重要なお知らせ

東芝マイクロコントローラ 900 ファミリー

8ビットタイマ制御方法の制約に関するご連絡

8ビットタイマPWMモード周期のTD誤記について

■PWM モード時の例

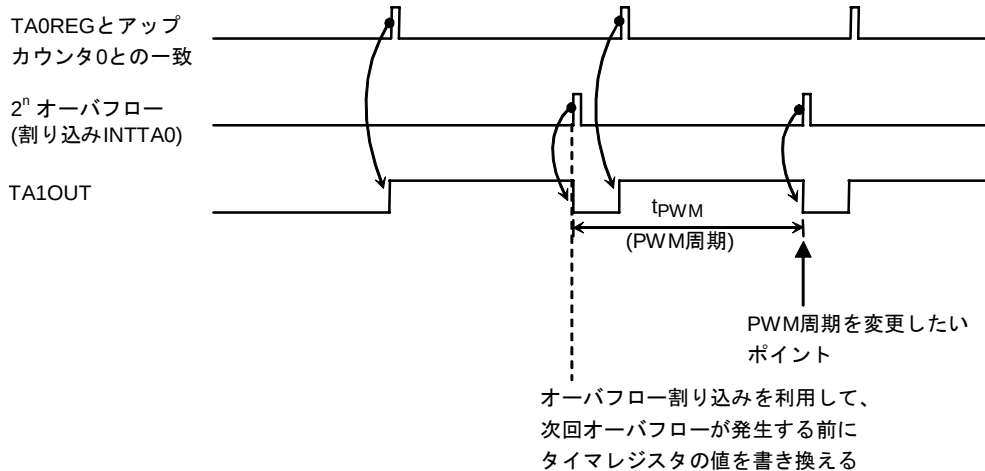
8ビットタイマにおいて PWM モードや PPG モードを使用時にダブルバッファを利用する場合は、注意が必要です。

タイマレジスタの設定値と、アップカウンタが一致して、オーバフローが発生するタイミング直前にレジスタバッファのデータ更新を行うと、設定値と異なる波形信号が出力される場合があります。

その為、PWM モードではオーバフロー割り込みを利用し、次回のオーバフローが発生する6サイクル前までに ($f_{sys} \times 6$)、レジスタバッファの更新を終了するようにしてください。

また、PPG モードを使用の際も同様に、周期のコンペアー一致割り込みを使用し、次回の周期コンペアーが一致する6サイクル前までに、レジスタバッファの更新を終了するようにしてください。

TMRA01 モードレジスタ

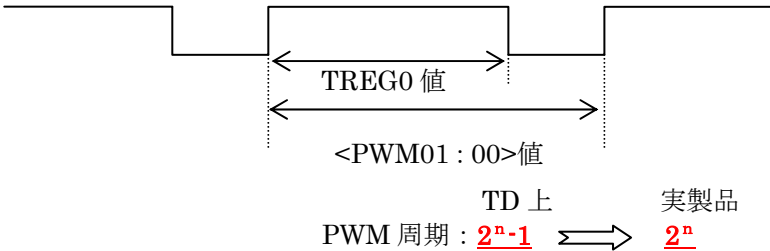
8ビットタイマPWMモードのPWM周期が、データブック上 2ⁿ-1 周期と記載されていますが、実際には、2ⁿ周期で動作します。

PWM 周期

00: reserved

01: 2⁶

10: 2⁷

11: 2⁸
